改善箇所説明図

運転席側ステップ部

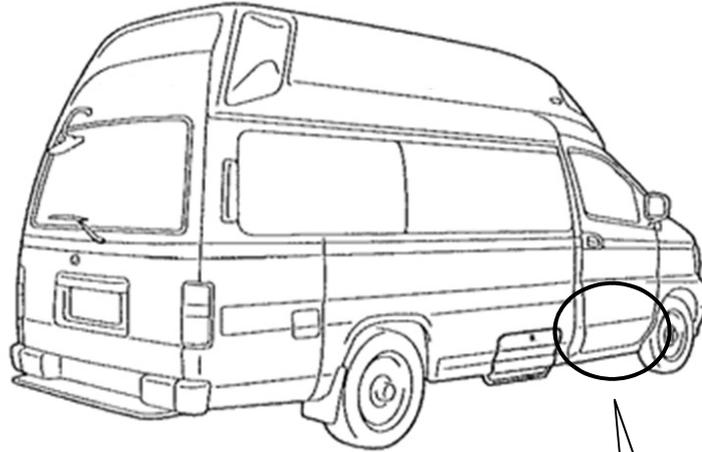
基準不適合発生箇所

緊急用自動車において、運転席側ステップ内に配索されているハーネスの防水処理が不適切なため、靴底等に付着した雪などにより車室内に入った水がステップ部に流れてハーネスの保護カバー内に溜まり、浸水した当該ハーネスのジョイント部が腐食して断線することがある。そのため、そのまま使用を続けると、最悪の場合、エンジンが始動できなくなるおそれがある。

改善の内容

全車両、当該ハーネスに防水処理を行なう。また、ジョイント部を点検し、錆が認められるものはジョイント部を新品と交換する。

識別：銀色のシールをモデルナンバープレートの右横に貼り付ける。
